# 島根原子力発電所 2号炉 地震による損傷の防止 (コメント回答)

[水平 2 方向及び鉛直方向地震力の適切な組合せ]

令和 2 年 1 月  
中国電力株式会社

No.	審査会合日	コメント要旨	回答頁
論点[ I ]設置変更許可申請における既許可からの変更点等を踏まえた論点			
23-1	R1.9.5	[論点 I - 6 : 水平 2 方向及び鉛直方向地震力の適切な組合せ] ・先行審査実績と評価が異なる施設等については、異なる評価をした理由及び評価の島根 2 号炉への適用性を説明すること。また、評価のプロセス及び根拠の説明が不十分な内容並びに先行審査と比較して説明が不十分な内容については、説明を充足すること。	2~33
23-2	R1.9.5	・電気盤内の各器具の影響評価について、発生加速度と機能確認済加速度を説明すること。	34~37

屋外配管ダクト（ガスタービン発電機用軽油タンク～ガスタービン発電機）  
平面図及び①-①断面図

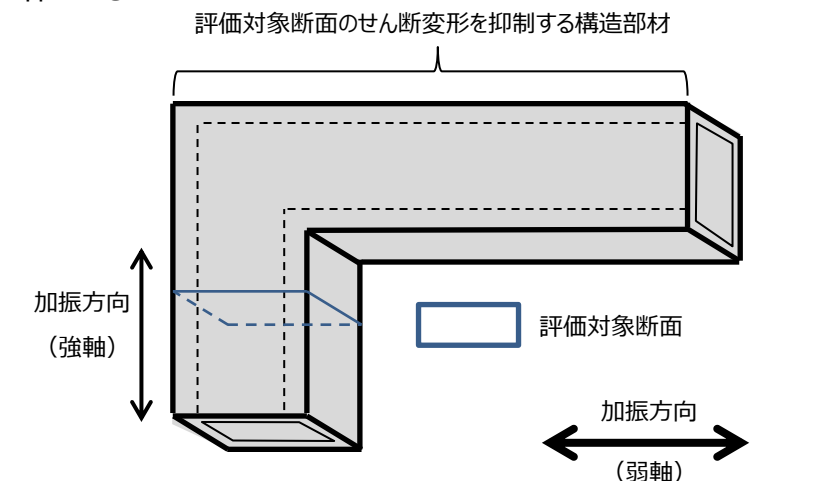
- 先行審査実績と評価が異なる施設等については、異なる評価をした理由及び評価の島根2号炉への適用性を説明すること。また、評価のプロセス及び根拠の説明が不十分な内容並びに先行審査と比較して説明が不十分な内容については、説明を充足すること。

- ④で抽出された箇所が、水平 2 方向及び鉛直方向地震力の組合せに対して、従来設計手法における評価対象断面の耐震評価で満足できるか検討を行う。
- 屋外配管ダクト（タービン建物～排気筒）及び屋外配管ダクト（復水貯蔵タンク～原子炉建物）は、隅角部に構造目地を設けるため、独立した線状構造物が接しているのみであり、3次元的な応答特性は想定されず、水平 2 方向及び鉛直方向地震力の組合せの影響は小さい。
- 燃料移送系配管ダクトの屈曲部では、妻壁に相当する部位の面積が小さく、慣性力の影響も小さいことから、水平 2 方向及び鉛直方向地震力の組合せの影響は小さい。
- 屋外配管ダクト（ガスタービン発電機用軽油タンク～ガスタービン発電機）の従来設計では、以下に示すとおり、先行炉（女川 2 号炉）と同様、ほぼ等間隔に構造目地が設けられており構造物に応力集中が発生しない設計としていたとともに、十分な支持性能を有する岩盤に MMR（マンメイドロック）を介して設置されているため、構造物の延長方向に影響するような強軸方向の変形については影響をほとんど受けない。
- また、弱軸方向については、屈曲部や隅角部における 3 次元的な拘束効果（評価対象断面のせん断変形を抑制する箇所や構造部材）を期待せず、評価対象断面に直交する部材のみで荷重を受け持たせる設計であり、十分に保守的な評価となっている。
- 以上のことから、屋外配管ダクト（ガスタービン発電機用軽油タンク～ガスタービン発電機）の隅角部での水平 2 方向及び鉛直方向地震力の組合せの影響は、従来設計手法における評価対象断面での耐震評価で担保される。

補助リレーの構造図

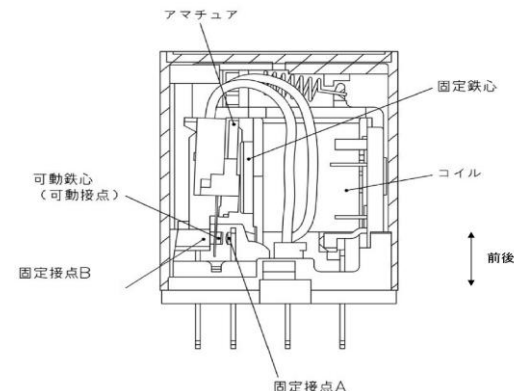
○電気盤内の各器具の影響評価について、発生加速度と機能確認済加速度を説明すること。

- 地震力による可動鉄心（可動接点）の振動に伴う接点の誤接触又は誤開放（上下方向又は左右方向）については、補助リレーは取付部をボルト固定していること、また器具可動部の振動方向が1方向（上下方向又は左右方向）のみであることより、水平 2 方向の影響はないと考えられる。
